Bescheid

über die Änderung der
allgemeinen bauaufsichtlichen Zulassung
vom 29. März 2010

Z-33.1-531

**Vorgehängte, hinterlüftete Außenwandbekleidung "ALPHATON® Gen 95" und
"ALPHATON® Gen 06"**

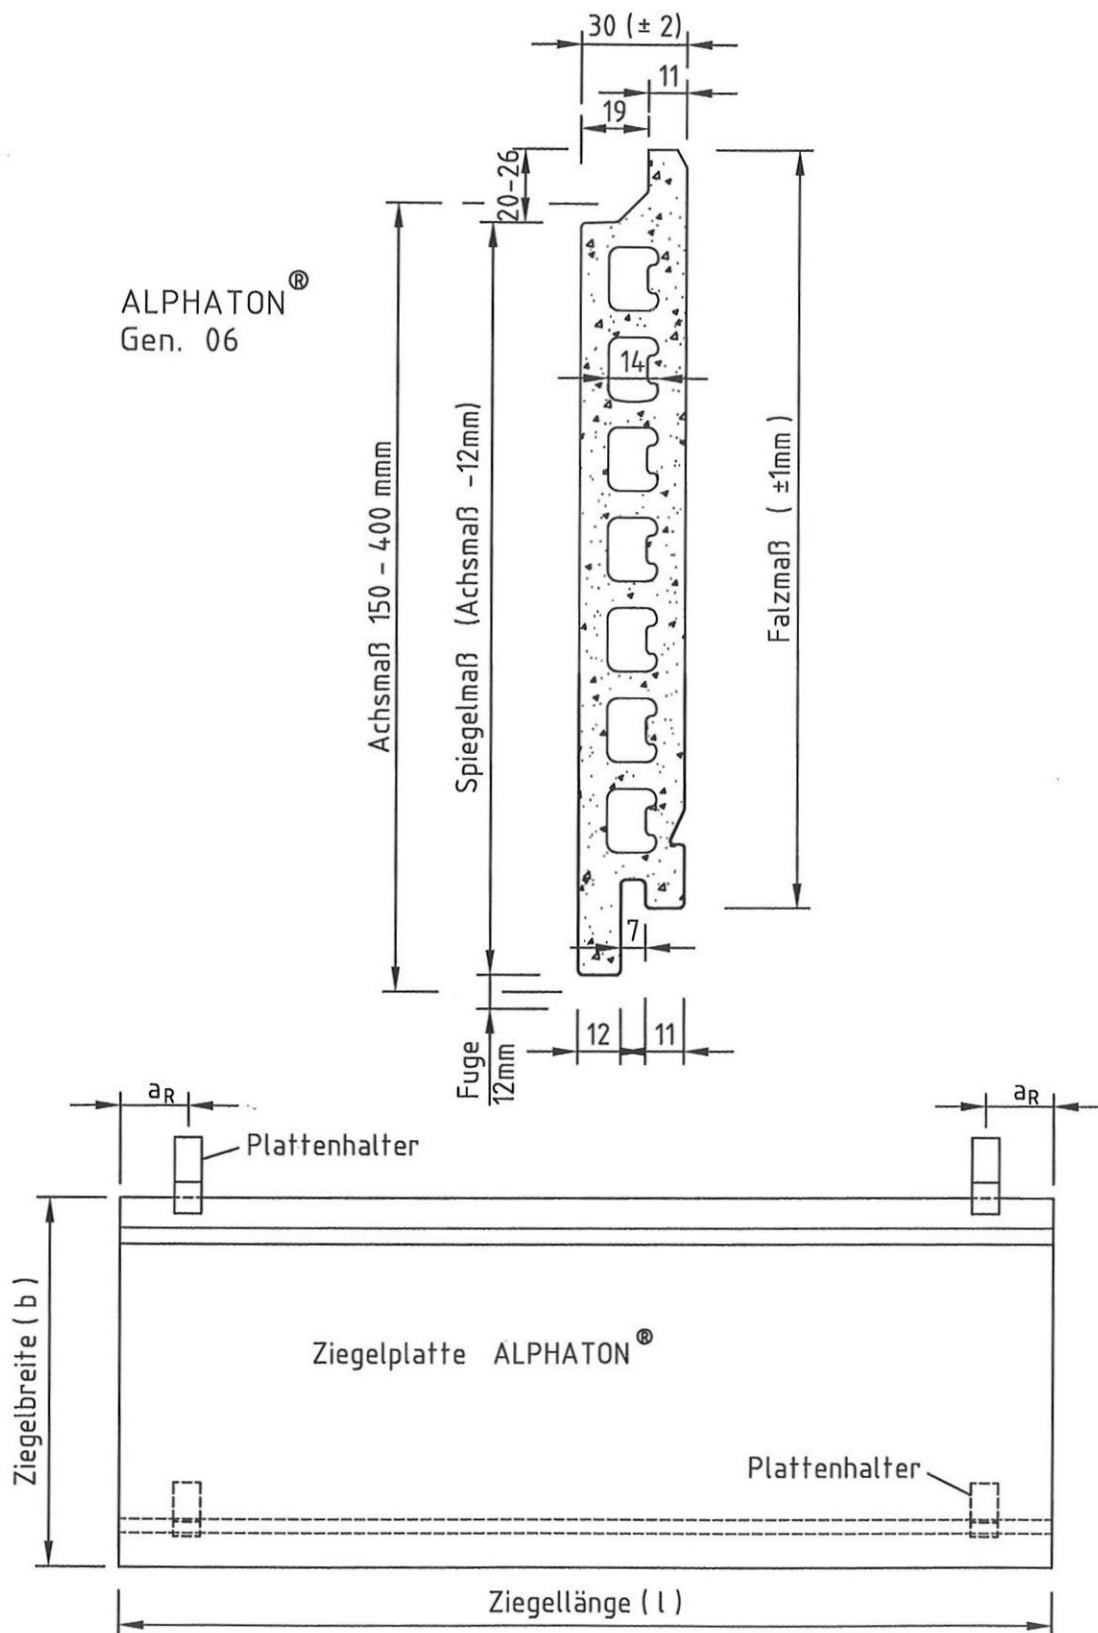
- Ziegelplatten ALPHATON® Gen 95 mit ebener Oberfläche, maximalen Achsmaßen $l/b = 600/250$ mm, einer Gesamtplattendicke von 30 mm und einer Falzdicke von 8 mm (siehe Anlage 4).
- Ziegelplatten ALPHATON® Gen 95 mit einer Sonderoberfläche, deren Sichtseite mit Rillen oder wellenförmig profiliert ist, maximalen Achsmaßen $l/b = 600/250$ mm, maximaler Plattendicke von 30 mm und einer Falzdicke von 8 mm (siehe Anlage 6a).
- Ziegelplatten ALPHATON® Gen 06 mit ebener Oberfläche, maximalen Achsmaßen $l/b = 1500/400$ mm, einer Gesamtplattendicke von 30 mm und einer Falzdicke von 11 mm (siehe Anlage 4 und 5a).
- Ziegelplatten ALPHATON® Gen 06 mit einer gerillten Sonderoberfläche, maximalen Achsmaßen $l/b = 1500/300$ mm, maximaler Plattendicke von 30 mm und einer Falzdicke von 11 mm (s. Anlage 6a).

ANLAGE 5a
zum Änderungsbescheid
vom 5. November 2010
zur allgemeinen bauaufsichtlichen
Zulassung Nr. Z-33.1-531
vom 29. März 2010

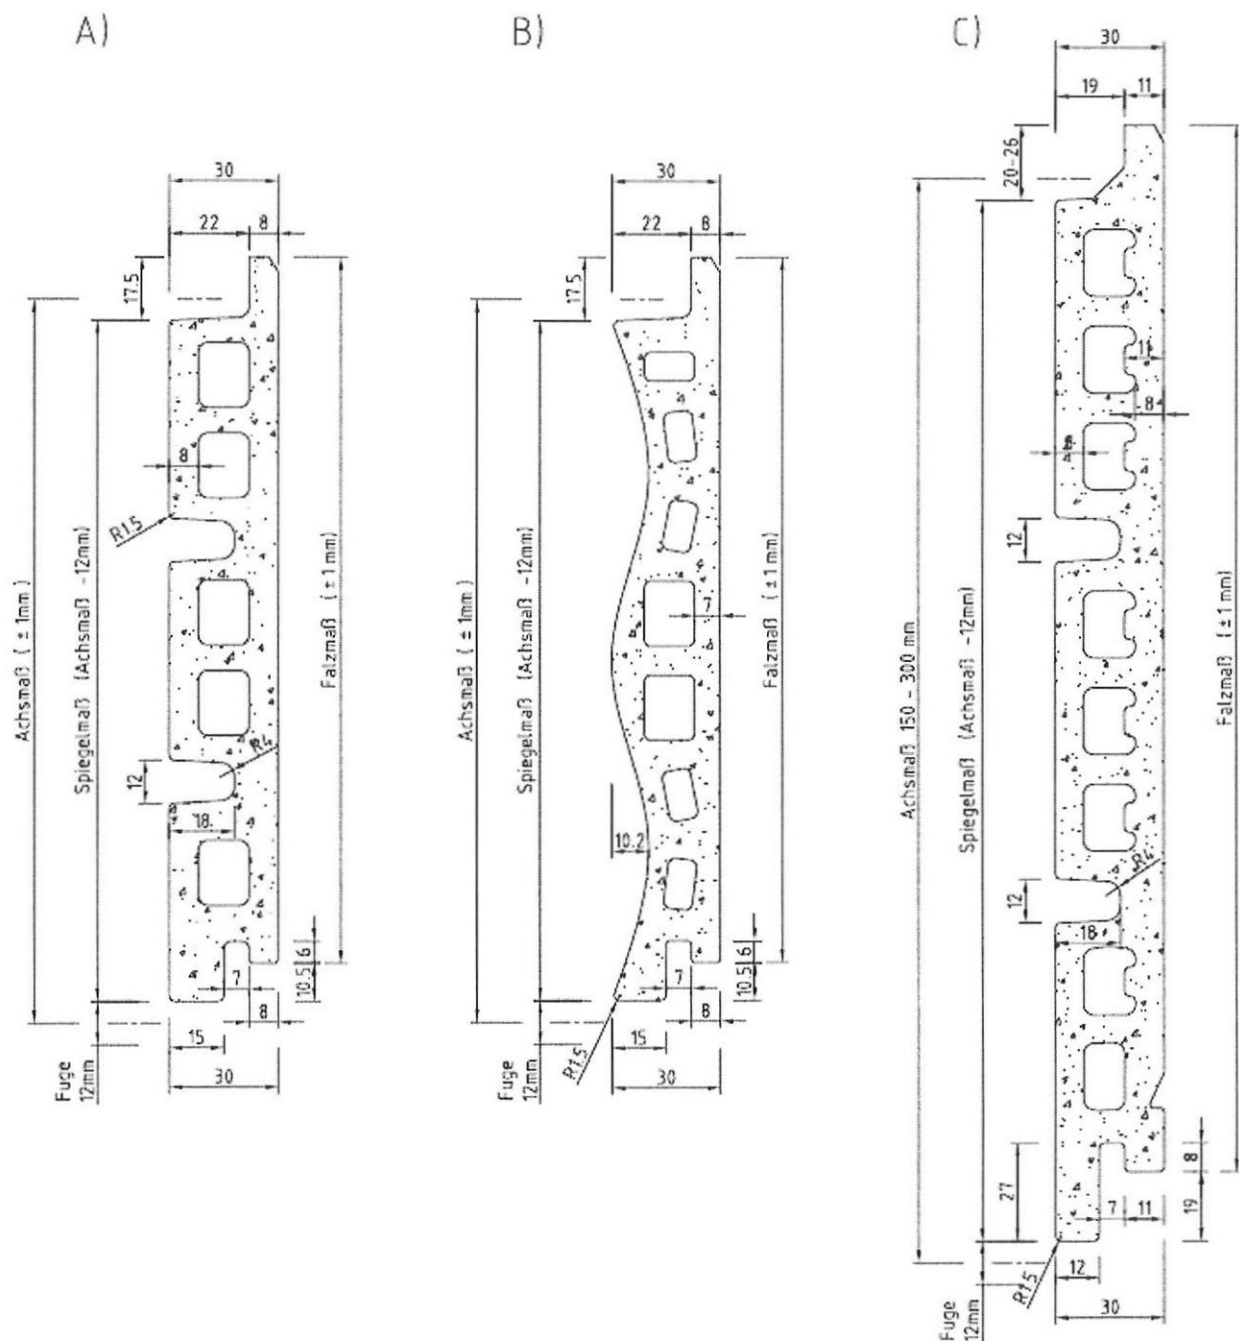
- **Der Abschnitt 4.3, letzter Absatz, wird geändert:**
Der Abstand zwischen der Mitte des Plattenhalters und dem benachbarten Querrand der Ziegelplatte muss den Angaben nach Anlage 5a zu diesem Bescheid entsprechen.
- **Die Anlage 5 wird durch die Anlage 5a zu diesem Bescheid ersetzt.**
- **Die Anlage 6 wird durch die Anlage 6a zu diesem Bescheid ersetzt.**

Der Randabstand a_R der Leibungshalter zum benachbarten Querrand der Ziegelplatte muss 36 mm bis 50 mm betragen. Bei besonderen Einbausituationen z.B. im Gebäudeeckbereich darf der Randabstand a_R einer Seite der Ziegelplatte (oben und unten) größer sein, jedoch nicht mehr als $1/5 l$ (l = Ziegellänge) betragen.
